# 浜岡原子力発電所第5号機の工事計画の届出についての確認結果

名称：浜岡原子力発電所

内容：液体廃棄物処理設備、塙その他の設備並びに廃棄物処理設備からの流体状の放射性廃棄物の漏えいの検出装置及び自動警報装置の改造（塩分除去装置の撤去）

塩分除去装置床部概略図

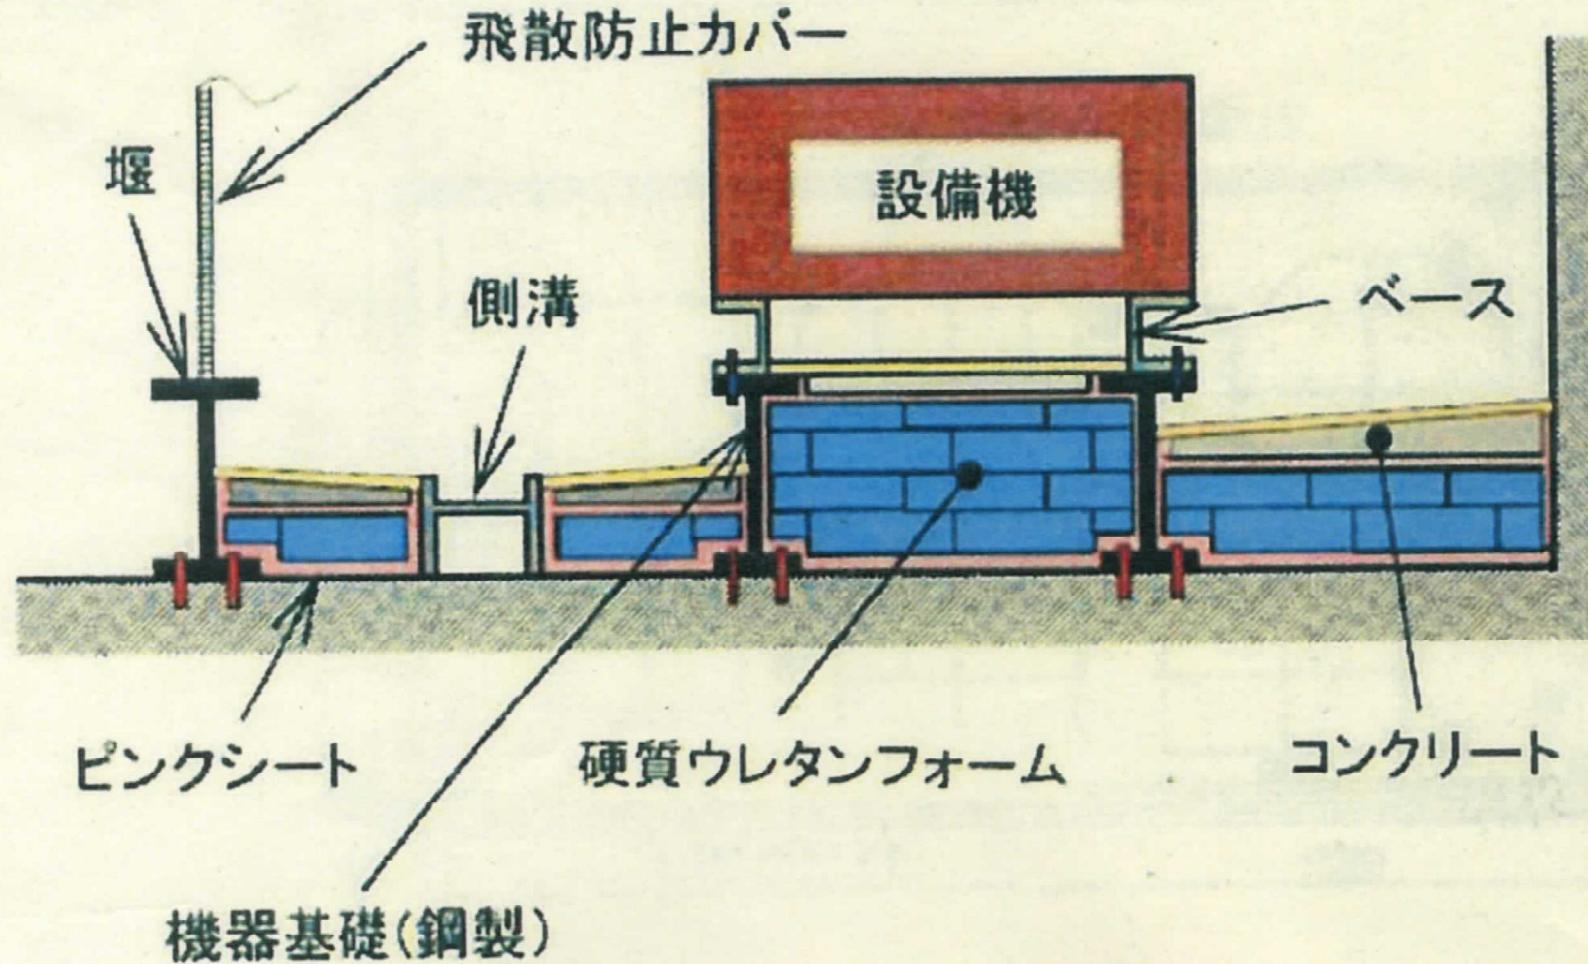
調達先に対しては、工事の重要度に応じて調達先の再評価を行い、調達管理のプロセスについては、品質保証計画の提出等により管理するとされており、その上で検査としては、周辺の健全な塗装面と同等の塗装厚さを確保した後に外観検査を行うこととされている。
